Erläuterung

zum Austausch der Mähwerke mit Schwinge
auf Unterschwinge

Kramer-Werke GmbH. Überlingen/Bodensee u. Gutmadingen/Bd.

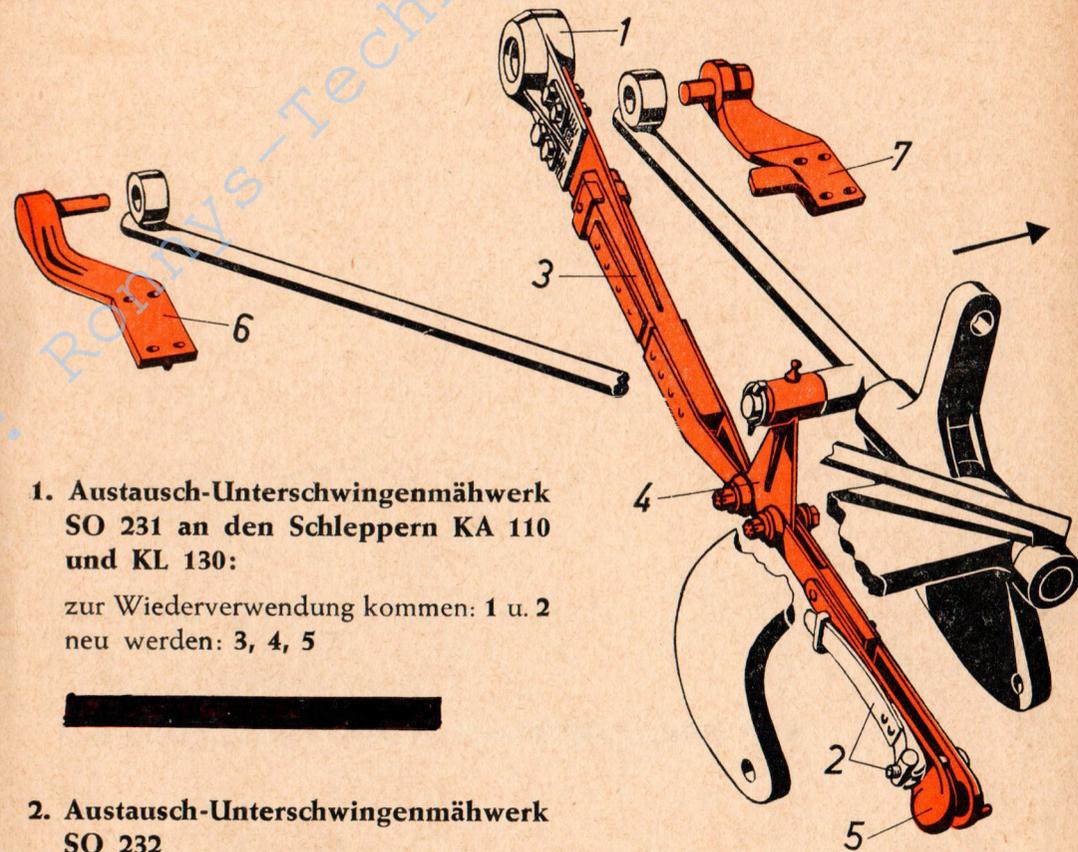
1. Austausch-Unterschwingenmähwerk SO 231 an den Schleppern KA 110 und KL 130:

zur Wiederverwendung kommen: 1 u. 2
neu werden: 3, 4, 5

2. Austausch-Unterschwingenmähwerk SO 232

an den Schleppern:
KL 12, KLS 130 u. 140, KA 15, KB 150,
KW 160, KB 180, KL 180, KL 200:

zur Wiederverwendung kommen: 1 u. 2
neu werden: 3, 4, 5, 6, 7

Bei **SO 231** werden das Treibstangenlager mit 4 Sechskantschrauben, Pos. 1, und der Rasespanner mit Spannschraube, Pos. 2, wiederverwandt. Lediglich die Treibstange oben, Pos. 3, die Unterschwinge, Pos. 4 und die Treibstange unten, Pos. 5, werden erneuert.

Bei **SO 232** werden ebenfalls Pos. 1 und 2 wiederverwandt. Neben Pos. 3, 4 u. 5 wie oben, kommen hier aber zusätzlich noch die beiden Aufhängelager für Stütz- und Aufzugwelle, Pos. 6 und 7 zur Erneuerung.
